ED-HMI3120-156C

产品变更通知

by EDA Technology Co., Ltd

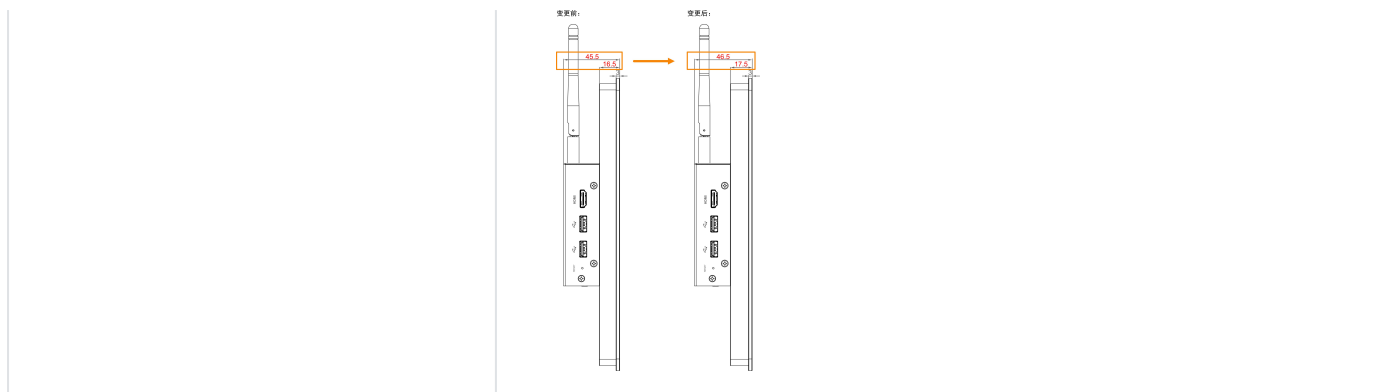
变更点	说明
LCD屏框厚度增加1mm	对LCD屏框结构进行了优化设计，以预留更充裕的内部走线空间。 - LCD屏框厚度：由16.5mm调整为17.5mm。 - 产品总厚度：由45.5mm相应调整为46.5mm。
